福島第一原子力発電所 特定原子力施設に係る実施計画変更比較表（第Ⅱ章 2.13 使用済燃料乾式キャスク仮保管設備）

変更前	変更後	変更理由														
(現行記載なし)	<p style="text-align: center;"><u>表 2. 13-4 輸送貯蔵兼用キャスク (増設) 仕様</u></p>

図 3.1-6 乾式貯蔵キャスク ガンマ線遮蔽解析モデル (大型キャスク)

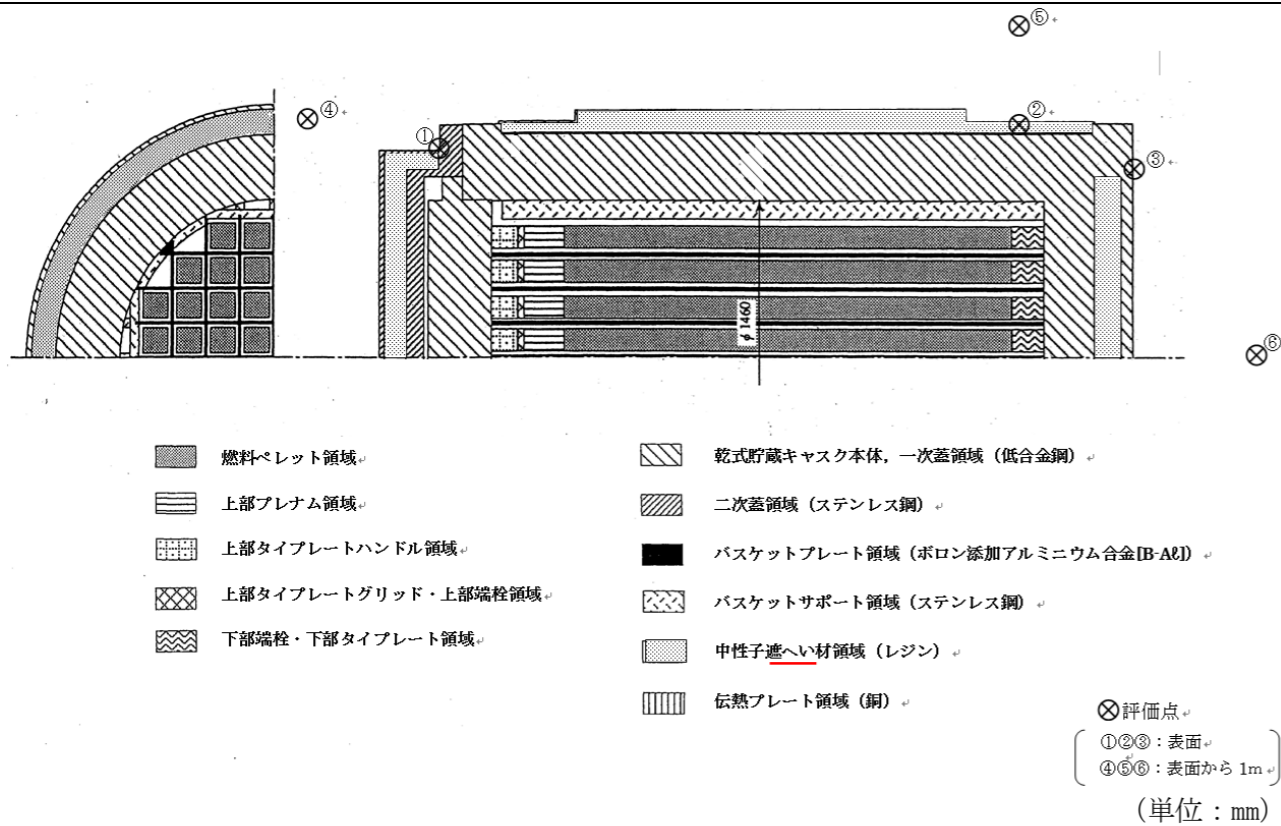
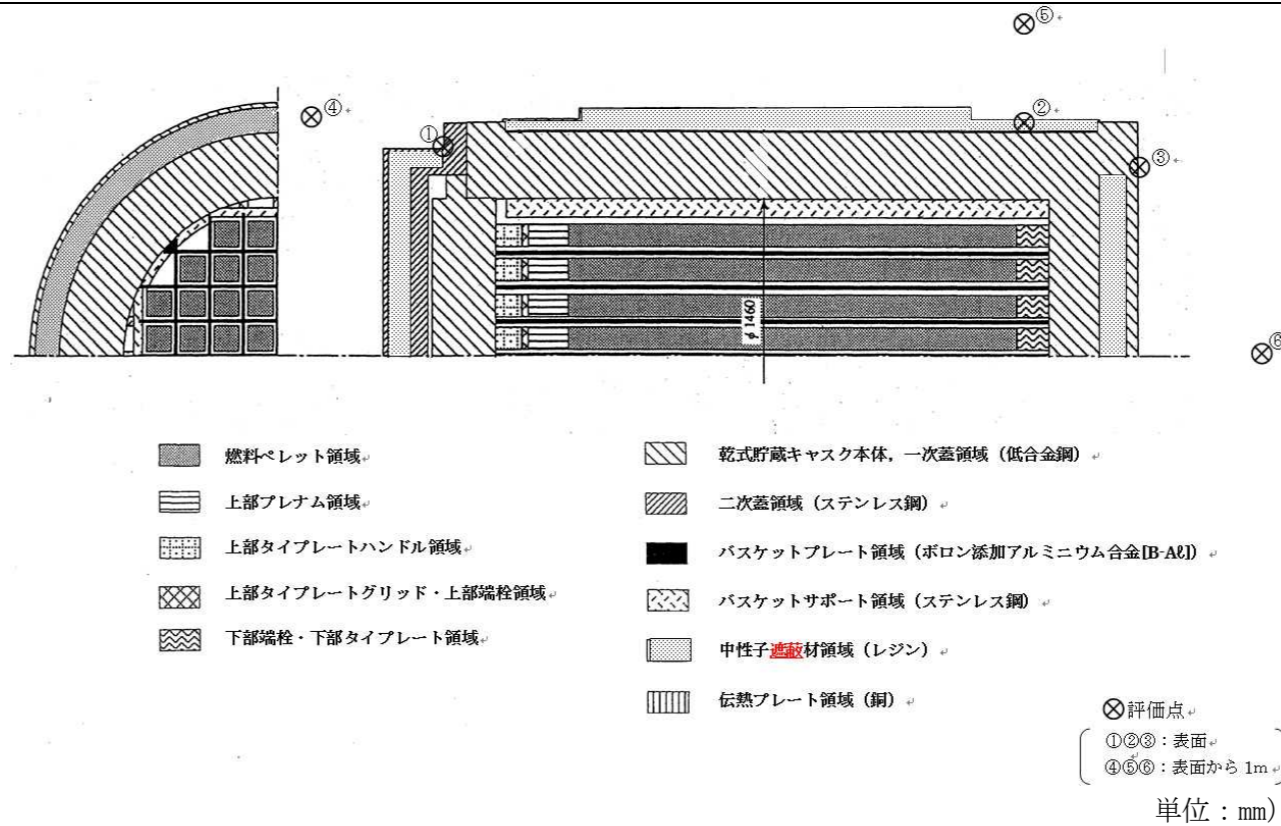
変更理由

記載の適正化
